BOLLETTINO - BULLETIN

TECNICO • TECHNICAL	●	GRUPPO • GROUP	6
RICAMBI • SPARE PARTS	●	NR • NO	49
INFORMAZIONI • INFORMATION		DATA • DATE	05-07

OGGETTO: Bobina, volano, coppia semicarter

SUBJECT: Coil, flywheel, paired crankcase halves

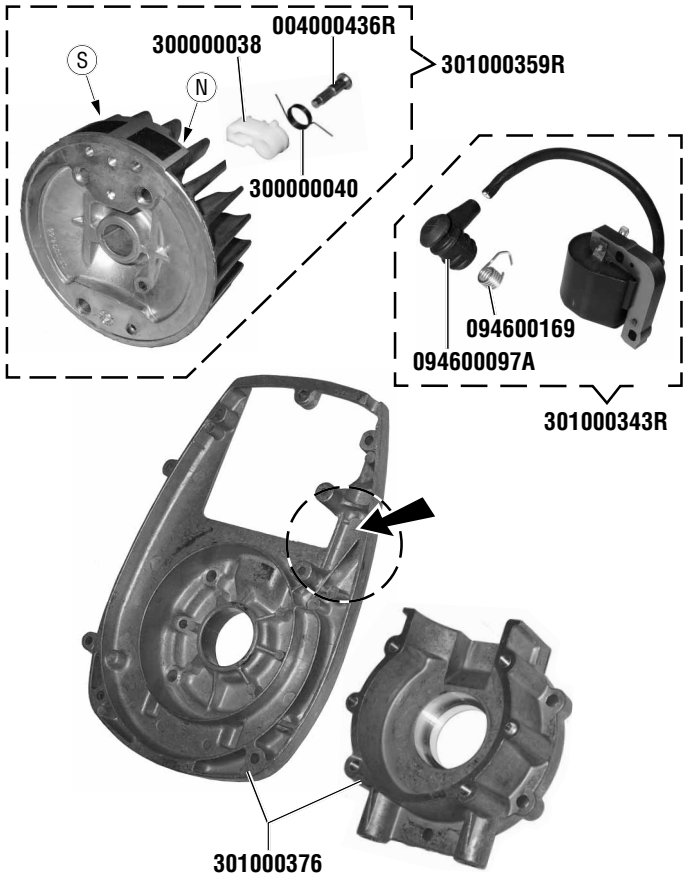
DESCRIZIONE: Introdotti una nuova bobina accensione e nuovo volano con polarità invertita. Modificate e rinforzate le nervature sul semicarter nella zona di fissaggio della bobina.

DESCRIPTION: Introduction of new ignition coil and new flywheel with magnetic poles reversed. Crankcase ribs modified and strengthened around the coil housing section.

NOTE: Bobina e volano pre/post modifica debbono essere montati abbinati.
Attenzione: Il semicarter post-modifica è predisposto per montare il gruppo volano/bobina pre e post modifica; sul carter pre-modifica è possibile montare solo volano e bobina pre-modifica.

PARTS AVAILABILITY: New crankcase halves will be supplied in matching pairs only, all old parts continue to be available separately.

NOTES: Old/new flywheel and coil must be used in correct combinations.
Attention: The new crankcase half is designed to accept both old and new flywheel/coil assemblies; the old crankcase will accept only the old flywheel and coil.
